Bildtafel - table - No. 30

Neue Abdichtung zwischen Kurbelgehäuse und Plunger
bei den Pumpentypen P160, P200, P320

Mit Einführung der Abdichtung ab 1983 ändert sich auch das Kurbelgehäuse.

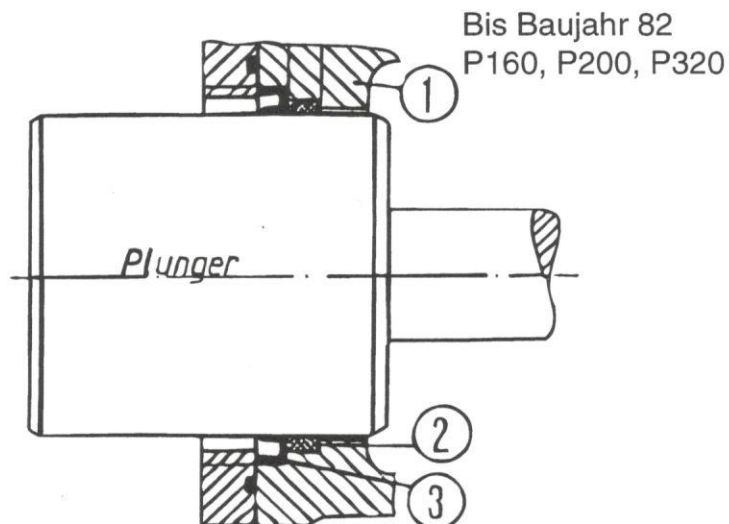
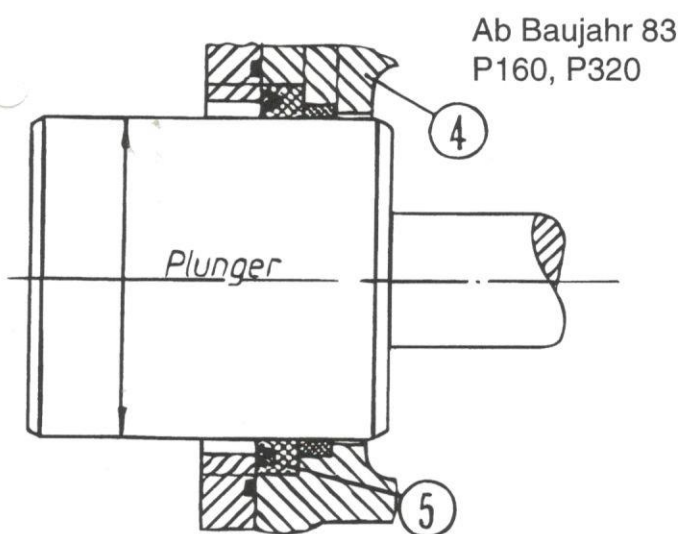
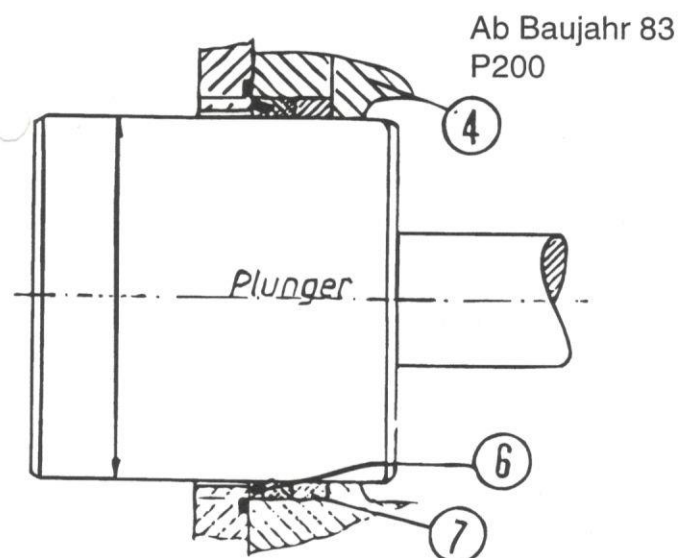
Geänderte Teile ab 1983: P160, P320

Geänderte Teile ab 1983: P200
Pumpennummer 101 - 185

ab Pumpennummer 186

Führungsring P200 5118143

Im Ersatzfall werden nur noch Kurbelgehäuse (4) neueste Ausführung mit Endnummer 511 8107 geliefert. Etwa notwendige Dichtungen sind je nach Pumpentyp extra zu bestellen.

Führungsringe (2) und Lippendichtringe (3) sind in jedem Fall erhältlich.
